改善箇所説明図

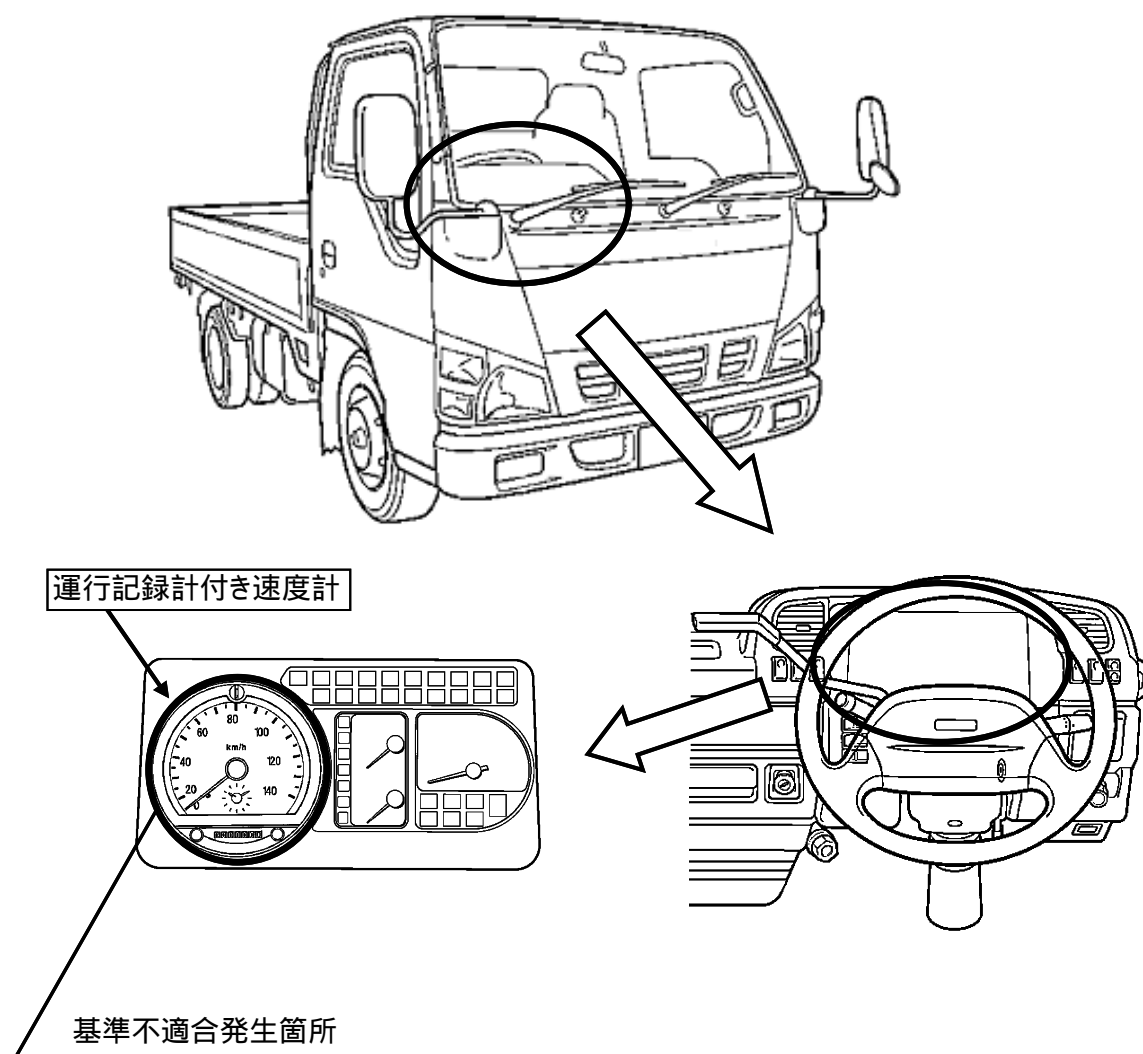
運行記録計付き速度計（タコグラフ）において、販売店のオプション部品表の記載内容が不適切なため、速度計の指示の範囲が車両の性能上の最高速度を表示できない速度計を取り付けた車両がある。

改善の内容：全車両、速度計を良品と交換する。

識別：IDプレート又はシリアルナンバープレート付近に青色シールを貼付する。
